改善箇所説明図

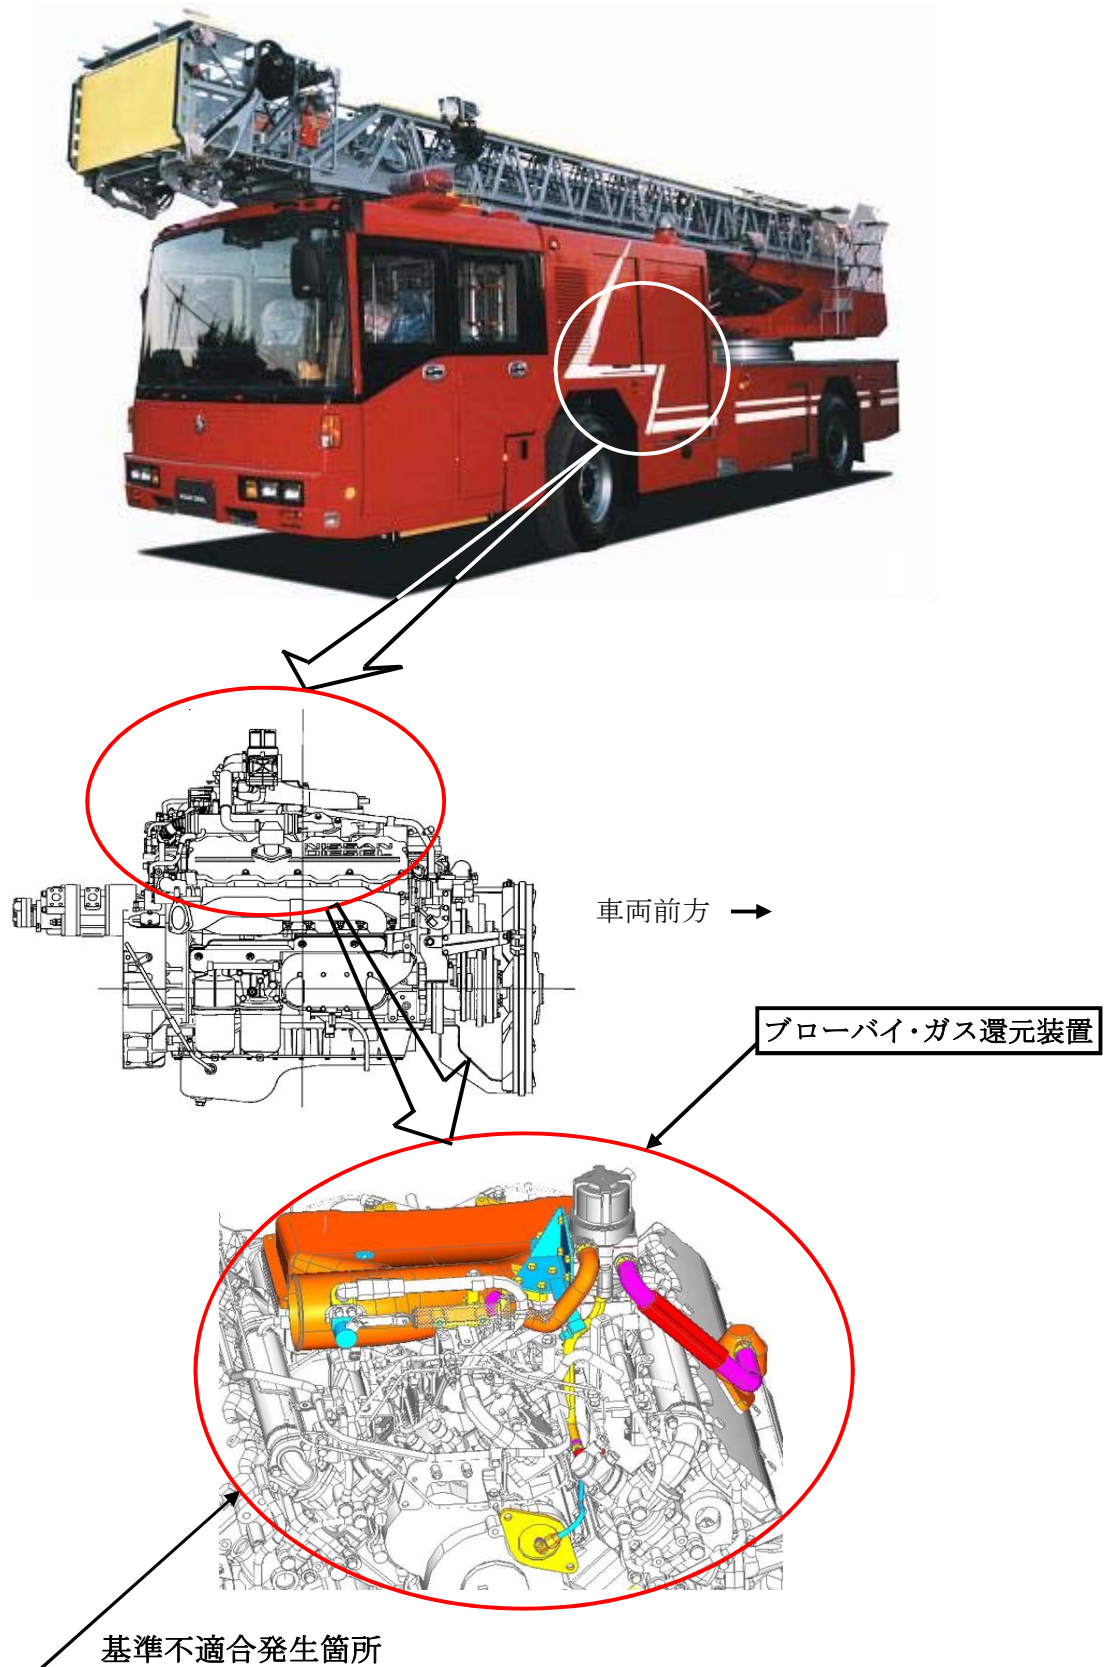
原動機において、ブローバイ・ガス還元装置が装着されていないため、道路運送車両の保安基準に適合しない。

全車両、ブローバイ・ガス還元装置を装着する。

注： 内は追加部品を示す。
